Mitteilung

Betr.: Vorl. Freigabe

OE 3-03

M-548-1

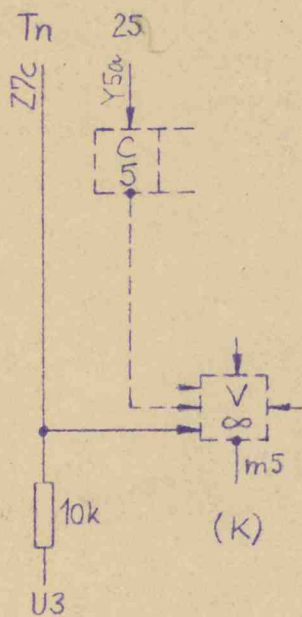
Änderung nach folgenden Angaben (Aufprüfen mit einer Zelle mit Taste „u“):

Neue Verbindungen:

Z7c - k5

Brücke k5 - l5

Ändern: Z6c - w8

in: Z6c - k6 - w8

Die Änderung ist mit dem DFG-Wünschen zusammen durchzuführen.
